**ODPIS
PROTOKOŁU Z NARADY KOORDYNACYJNEJ**

**zakończonych w dniu 17.02.2021 r.
w sprawie usytuowania projektowanej sieci uzbrojenia terenu**

Przedmiot narady:	sieć kanalizacji sanitarnej
Lokalizacja:	Trzebielino, dz.: 3/1, 3/2, 124/5, 124/6, 124/7, 125/17, 143/1, 161/1, 162/1, 284, 412, 421/2, 430, 457/2, 458, 461/2, Zielin, dz.: 80/8, 83/4, 87/3, 87/4, 130, 288, 290
Wnioskodawca:	MIAZGA KAROL Ząbinowice 43a/2, 77-100 Ząbinowice
Inwestor:	GMINA TRZEBIELINO ul. Wiejska 15, 77-235 Trzebielino
Projektant:	KAROL MIAZGA Inne upr.: budowlane: POM/0035/PWOS/11
Przewodniczący:	Kamila Wrońska
Sposób przeprowadzenia narady:	elektroniczny
Data wpływu:	27.01.2021 r.

UZGODNIENIE NR 864 Z DNIA 03.02.2021r.

Rys 1

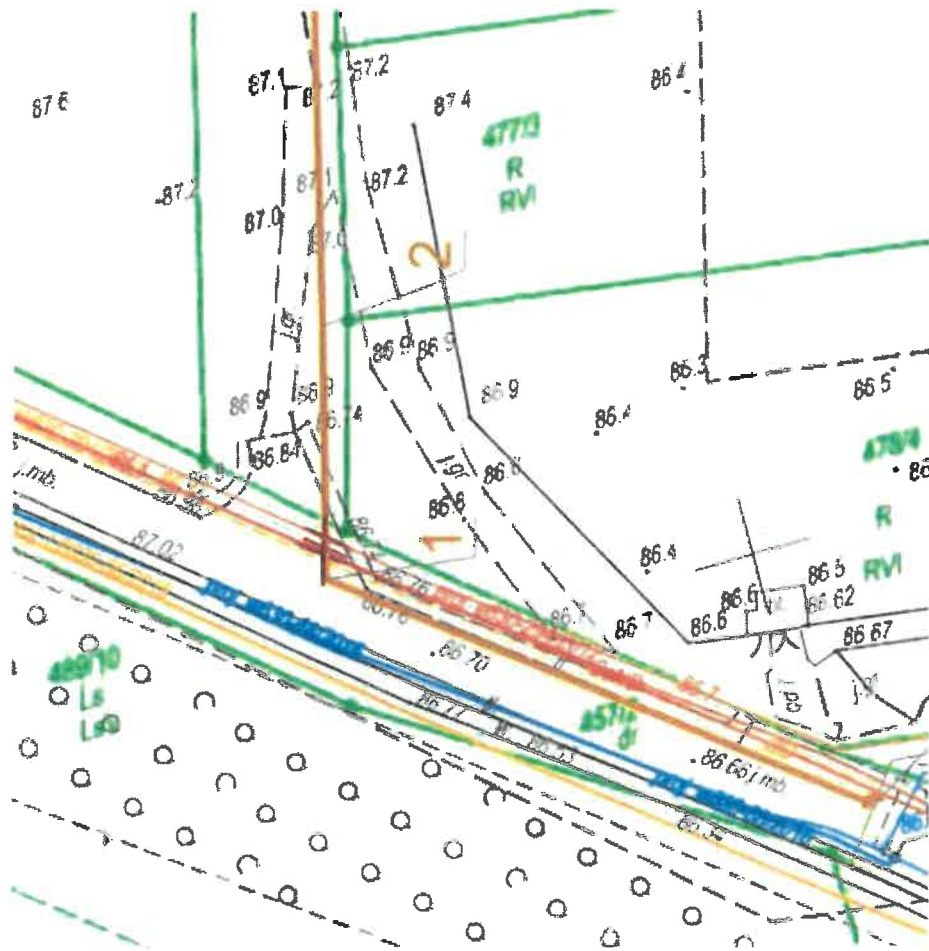
9. Kolorami oznaczonymi zaznaczono istniejące kable energetyczne i projektowany kabel energetyczny w miejscach kolizji i zbliżeń z projektowaną siecią kanalizacji sanitarnej.
10. Na odcinkach kable energetyczne należy runy ostonować dwuosobowymi typy AROT.
11. Przed rozpoczęciem odkrytych kabli energetycznych należy się zgłosić do Rejonu Dystrybucji w Bytowie w celu ich sprawdzenia i odbioru.
12. Na podłożu infrastruktury technicznej elektroenergetycznej polecam wykopanie robót przy pracach ziemnych traktować jako czynną, zachować właściwą ostrożność.

Rys. 2

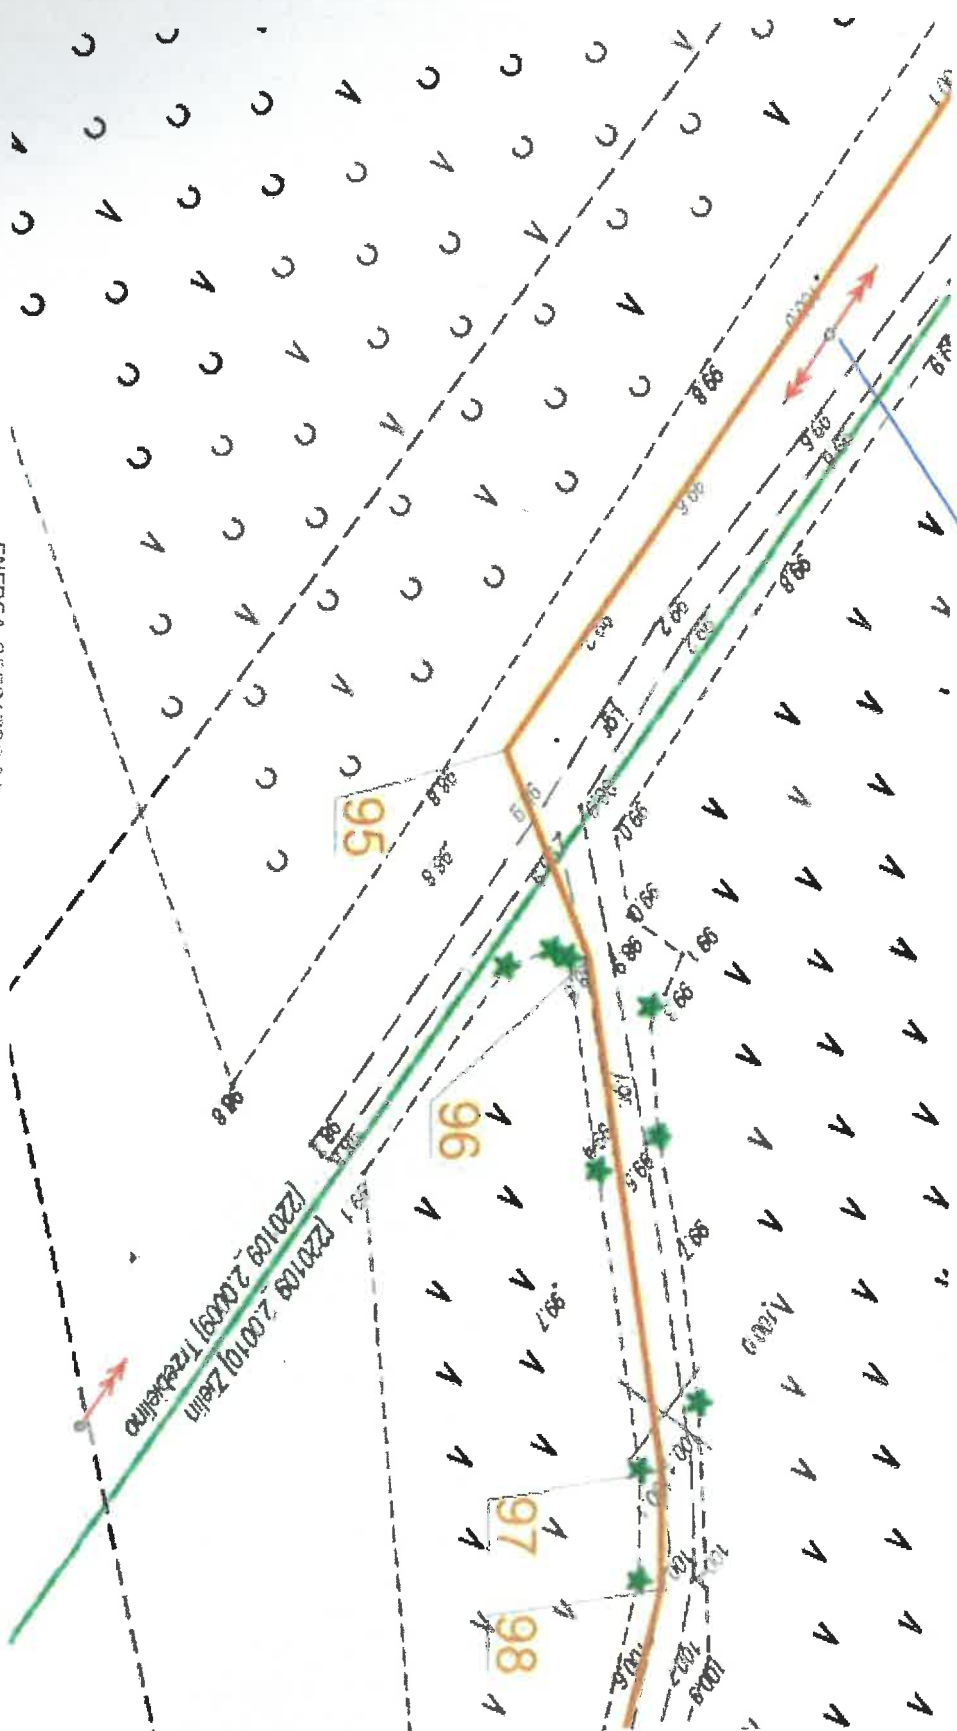
Uwaga: Istniejące sieci elektroenergetyczne Średniego Napięcia
